LOKALITA „NAD DOLNÍM MLÝNEM“

Věc: Vyjádření k územní studii "Lišnice-Nad Dolním Mlýnem"

Věc: Územní studie „Lišnice – Nad Dolním Mlýnem“

DETAIL ZVOLĚNÉHO DOPRAVNÍHO NAPOJENÍ
NA SILNICI I/11 (VAR. 3 A 4) MĚŘÍTKO 1 : 2 000

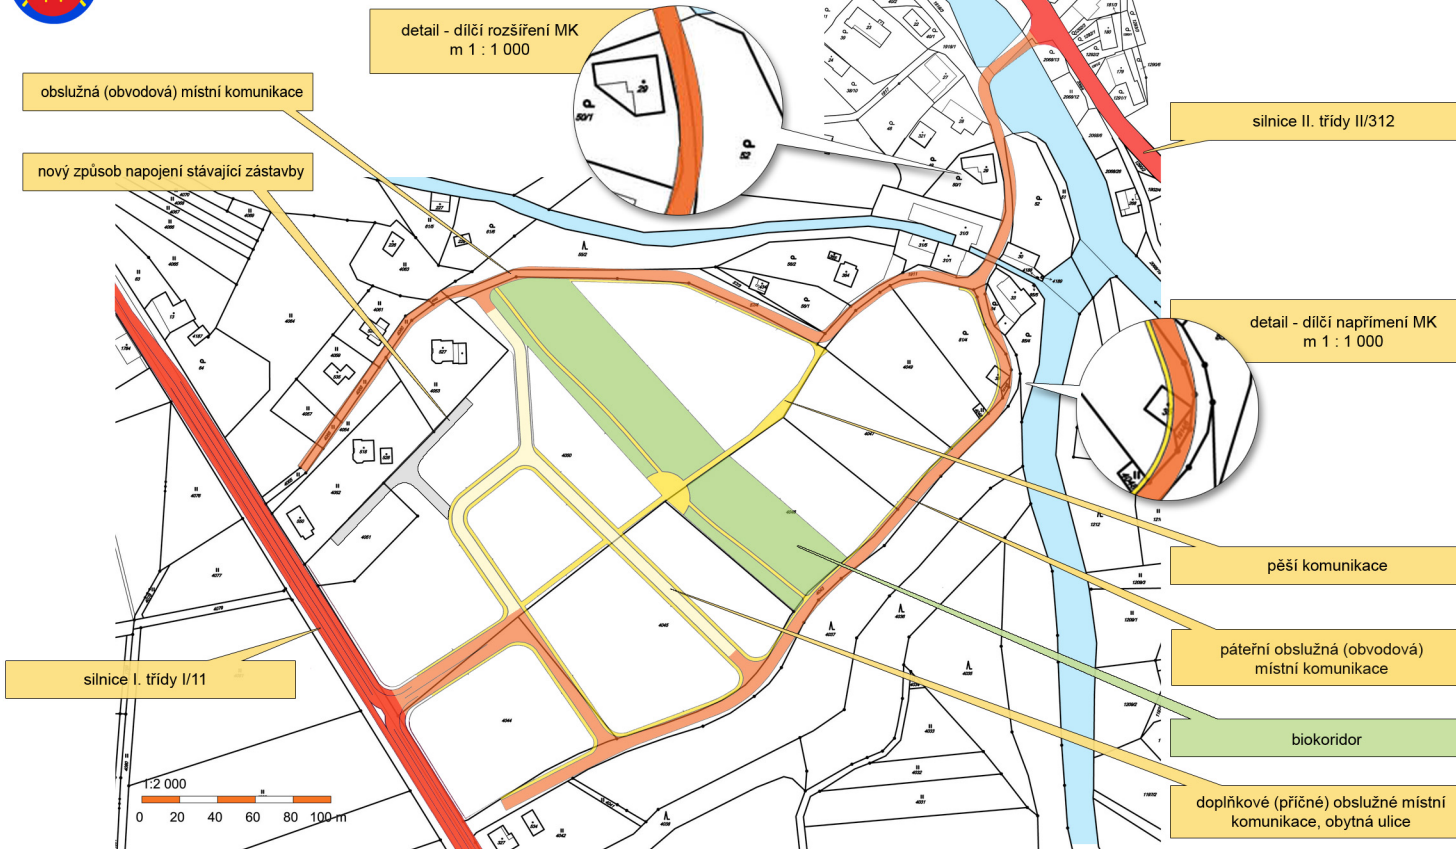
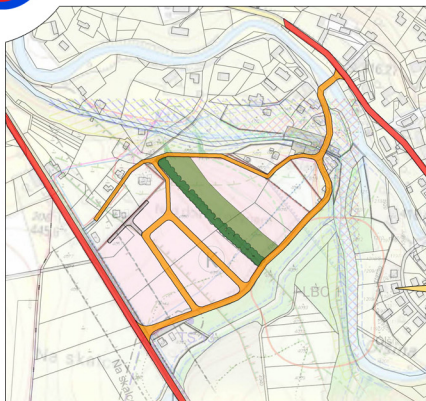
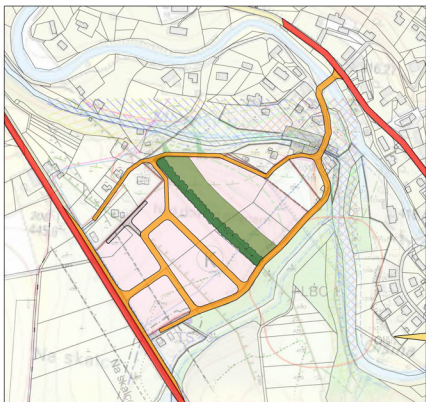
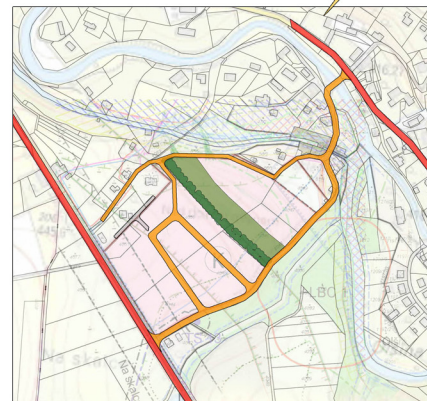
Po posouzení předložených variant Vám doporučujeme řešení variantou 3 případně variantou 4, to znamená vybudováním plnohodnotné křižovatky na silnici I/11 v místě centrálního sjezdu do lokality s pravým i levým odbočením. Odbočovací pruh na silnici I/11 požadujeme vymežit v souladu s příslušnými technickými normami a předpisy, zejména v souladu s ČSN 73 6102.

Variantu 0 a 1 nedoporučujeme z důvodu špatných rozhledových poměrů. U varianty 2 nesouhlasíme s absencí levého odbočení. Napojení předmětné plochy by mělo být plnohodnotné do obou směrů.

1. **ŘSD ČR se přiklání k řešení variantou 3, resp. 4;** tzn. vybudování plnohodnotné křižovatky na silnici I/11 v místě centrálního sjezdu do lokality s pravým i levým odbočením. Na silnici I/11 bude navržen levý odbočovací pruh v souladu s příslušnými technickými normami a předpisy, zejména v souladu s ČSN 73 6102
2. Varianty 0 a 1 nedoporučujeme, a to především z důvodu špatných rozhledových poměrů
3. S variantou 2, s ohledem na bod č. 1, nesouhlasíme. Napojení předmětné plochy by mělo být plnohodnotné do obou směrů.
